Sanierung
Feuerwehrlokal
Altdorf

Projekt Nr. 9 FALTUNG, Ansicht Nord-West: 1. Rang / 1. Preis, einstimmige Empfehlung zur Weiterbearbeitung

Einstufiger Projektwettbewerb im offenen Verfahren
Bericht des Preisgerichts 16. September 2021

9 FALTUNG

Nord-West, Ansicht von Flüelen

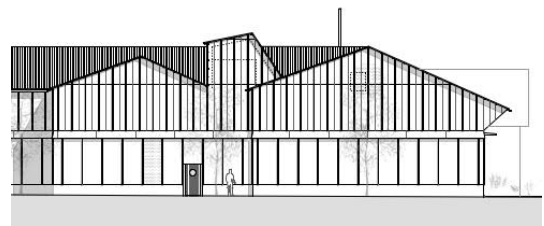
Die Projektverfasser machen die Dachlandschaft zum Thema und möchten mit dem «gefalteten» Dach des Feuerwehrlokals zwischen dem «Vordergrund», dem Schützenhaus mit seiner verspielten Dachform (Jugendstil) und dem «Hintergrund», der Bergkulisse des Schächentals vermitteln. Die Überhöhung des Liftschachts soll an die früheren Schlauchtürme erinnern. Die Fassade wird mit vertikalen, vorgehängten, naturfarbenen Faserzementplatten eingekleidet und das Dach mit Welleternit gedeckt, das zu einem umlaufend einheitlichen und wohltuend ruhigen Erscheinungsbild führt.

Die Fassadengestaltung ist sorgfältig gemacht. Eine horizontale, leicht ausgestellte Fassadenplatte markiert die Geschossigkeit und bindet das Haus mit dem neuen Anbau und dem markanten eingeschossigen Gebäudeteil, mit einer einfachen Geste zusammen. Durch vertikale Deckleisten aus Holz erhält die Fassade eine zusätzliche, feine Rasterung.

Man darf jedoch bezweifeln, ob sich diese, wie vorgesehen als auswechselbaren, mechanischen Schutz eignen. Im Bereich einiger Fenster laufen die Faserzementplatten durch und werden perforiert, was zwar zu einer Ruhe in der Fassade führt. Doch die Nutzungsfreundlichkeit und Lichtqualität im Innenraum gilt es zu überprüfen.

Unter der Berücksichtigung des Grenzabstands von 6 m wird nordwestseitig der Anbau platziert. So bleiben die nötigen Durchfahrtsbreiten erhalten und die Funktionalität des Aussenareals ist gewährleistet. Diese Grundrissorganisation erlaubt gute betriebliche Abläufe, wobei die Querung des Garderobenraums, um mit den Atemluftkompressoren in den Atemschutzraum zu gelangen, räumlich nicht optimal ist. Die Anordnung des Treibstofflagerraums ist so nicht möglich, da in diesem Bereich ein Fahrzeug steht. Durch die Positionierung des Lifts im Anbau können Anpassungen im Gebäudeinnern vermieden werden. Die funktionale Materialwahl für Fassade und Dach versprechen durch ihre Langlebigkeit wenig Unterhalt.

Das Projekt «Faltung» verhilft dem Feuerwehrlokal auf eine zurückhaltende, pragmatische, doch sorgfältige Art zu einem neuen, einheitlichen Ausdruck. Durch die differenzierte Wahl und Anordnung der Faserzementplatten entsteht ein qualitativvolles Fassadenkleid. Das fein gestaltete Dach des Anbaus mit der Liftschachtüberhöhung als Analogie zu den alten Schlauchtürmen, erzeugt eine neue, ansprechende Gebäudesilhouette.
